Memo aan : D. Nutbey (Gemeente Amsterdam)
Afkomstig van : E. van Schooten en S.M. van Barneveld
Datum : 21 februari 2024
Afschrift aan : P. Catz (Stichting Buurtorganisatie 1018)
Onderwerp : Oplegnotitie VVA 2 en VVA 4 Dijkgracht e.o.
Bijlage(n) : VVA2 Dijkgracht e.o. en VVA4 Dijkgracht e.o.

Voor de plannen, zoals het fietspad, het voetpad en de plas-draszone met haven, is een definitief ontwerp (DO) gemaakt. Verkeersatelier is verzocht de verkeersveiligheid van dit DO te beoordelen, vanwege onder meer zorgen van Stichting Buurtorganisatie 1018.

Figuur 3.1: Zichtprobleem voor overstekende fietser/auto ten aanzien van grote voertuigen en fietser op fietsstrook

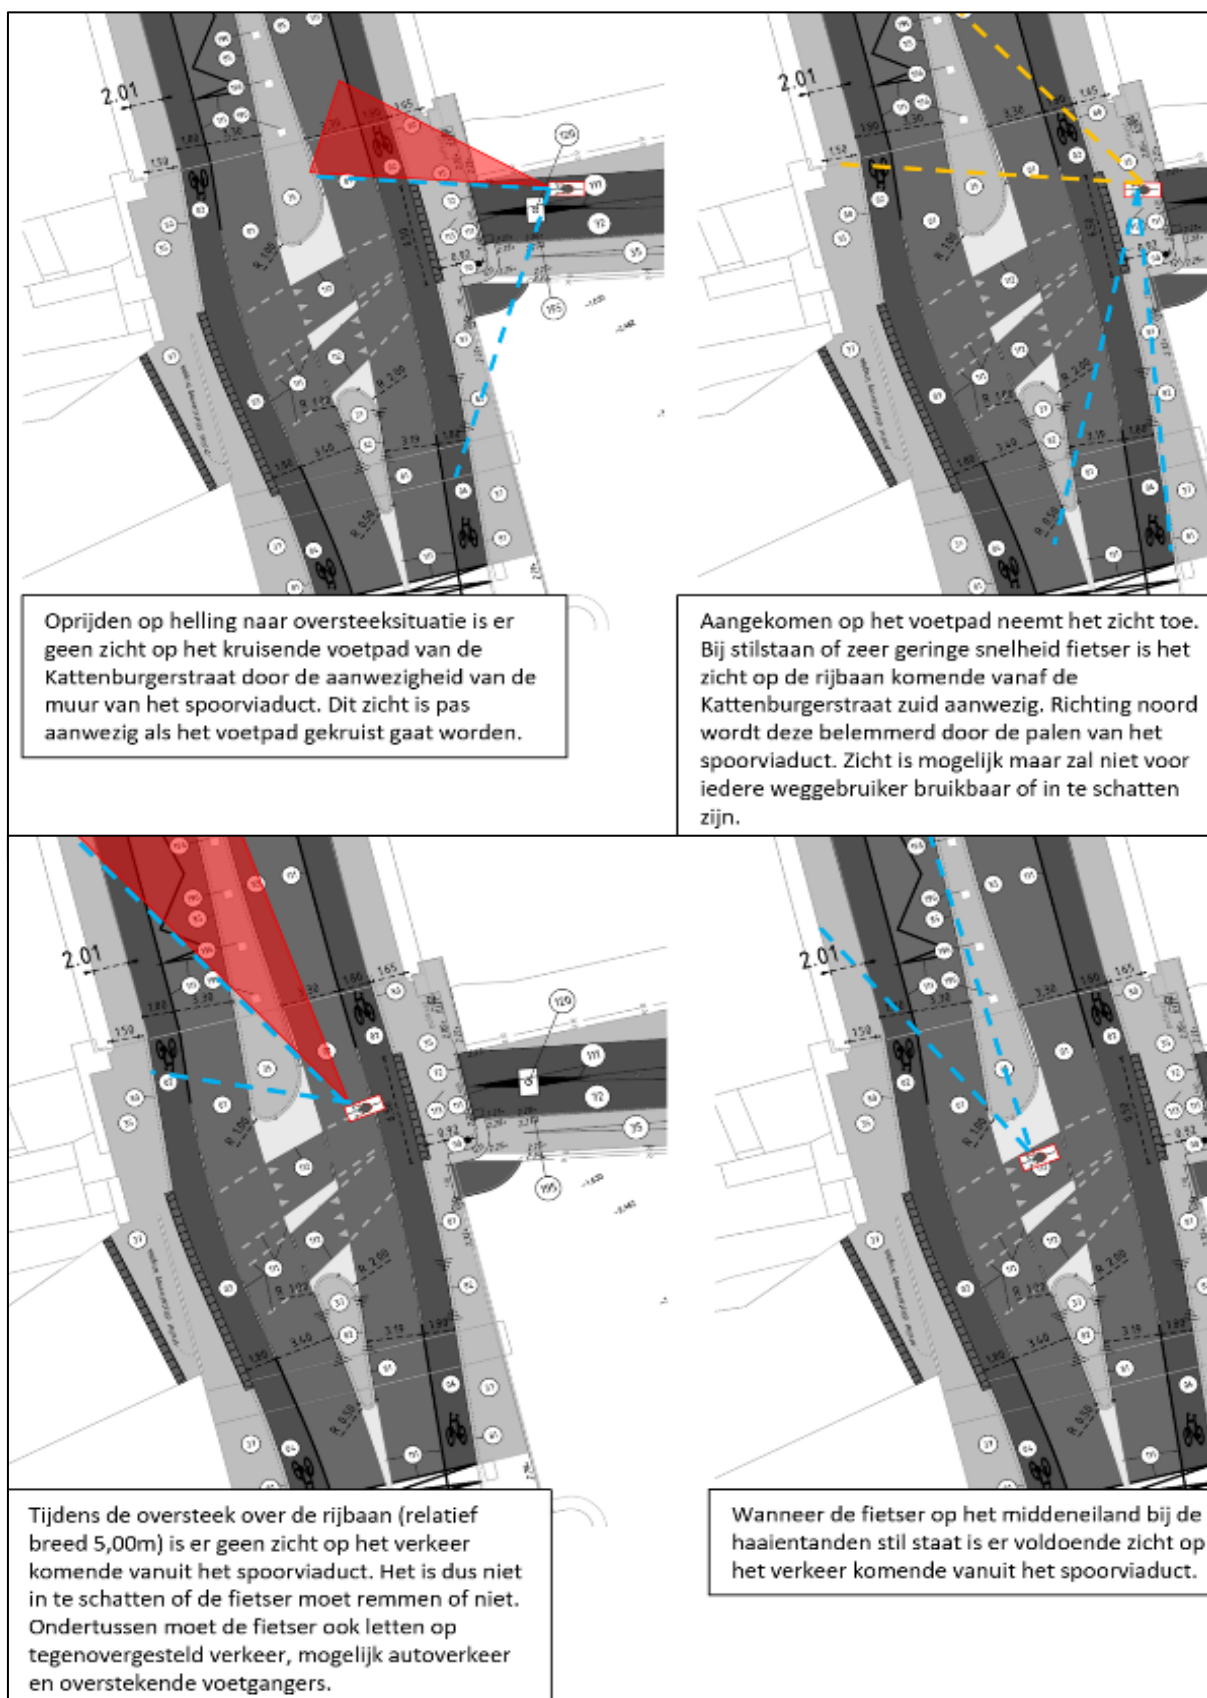
- zicht op doorgaand, wachtend en overstekend verkeer is bij het oprijden dan wel het oversteken van de kruising beperkt en vormt een verhoogd verkeersveiligheidsrisico. De oorzaak van het beperkte zicht komt door aanwezigheid van diverse objecten en hoogteverschillen (hellingen). Denk aan de staalconstructie van de brug, de boog (helling) van de brug die doorloopt tot onder

- het viaduct, de spijlen van het viaduct, de aanwezigheid van slagbomen, bebording, straatmeubilair, evenals afdekzicht door medeweggebruikers, zoals voetgangers en voertuigen;

- er wordt op diverse punten gewerkt met minimale maatvoering van de verkeersinrichting. Zo is een bochtstraal krap gedimensioneerd richting het fietspad Dijksgracht (oostzijde) en laten rijcurves zien dat de draaibewegingen van grote voertuigen en personenauto's geen tot weinig marge hebben. Tegelijkertijd laat dit ook zien dat de nodige problemen ontstaan ten aanzien van de veeg- en sleeplijnen. In de praktijk zullen voertuigen de draaibewegingen niet maken, maar zich midden op het middeneiland opstellen. Hierdoor worden overstekende fietsers gehinderd, evenals één of beide rijbanen van de Kattenburgerstraat. Het mengen van gemotoriseerd verkeer met fietsverkeer op een kruising levert een verhoogd verkeersveiligheidsrisico op. Fietsers en ander verkeer zullen om wachtende voertuigen heen gaan rijden. In combinatie met beperkt zicht neemt hierdoor de voorspelbaarheid en vergevingsgezindheid van de kruising af.

- verbeter het oprijd- en stopzicht voor en op de kruising zodat weggebruikers, in combinatie met een lagere snelheid, kunnen anticiperen op medeweggebruikers en waar nodig kunnen corrigeren;
